Modulo per la presentazione delle osservazioni per i piani/programmi/progetti sottoposti a procedimenti di valutazione ambientale di competenza statale

ID: Codice procedura (ID_VIP/ID_MATTM):10844

Impianto per la produzione di energia elettrica da fonte eolica, costituito da 6 aerogeneratori della potenza complessiva di 37,2 MW, un sistema di accumulo da 25 MW e relative opere connesse in località "Rempillo" nel comune di Pitigliano (GR).

TESTO DELLE OSSERVAZIONI

Analisi di Intervisibilità Cumulativa delle Pali

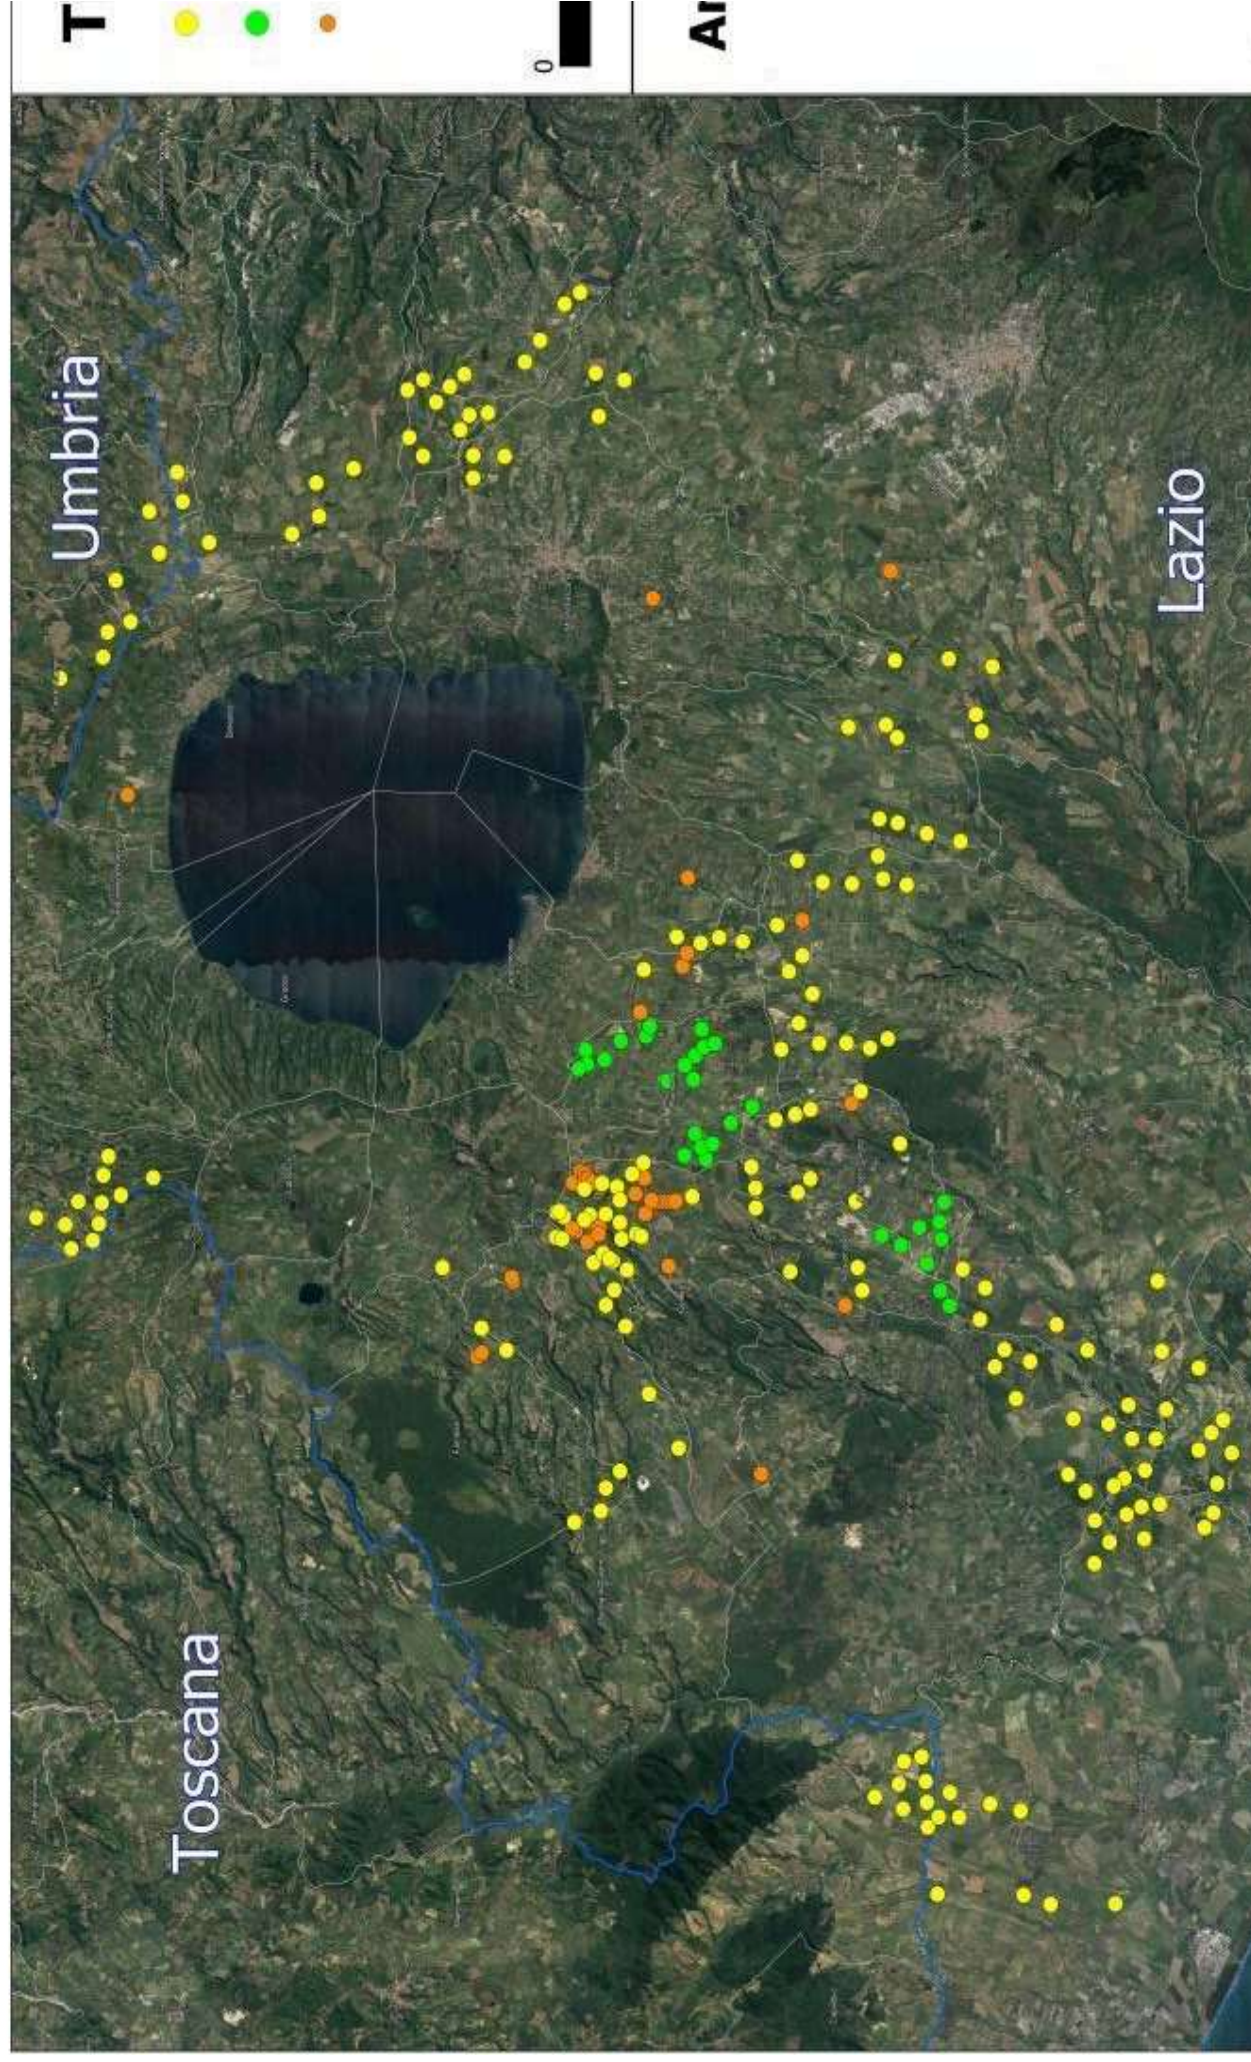
nn. 1 e 2 e crea anche degli impatti negativi anche sui beni naturalistici come verrà dettagliato nell'Osservazione n. 4. Inoltre andrebbe a sommarsi al già enorme cumulo di impianti eolici e fotovoltaici e geotermici che già creano una elevata criticità ambientale nella provincia di Viterbo e interferiscono anche con il territorio toscano come si può vedere dalle immagini nn. 4 e 5 dell'Allegato n. 1.
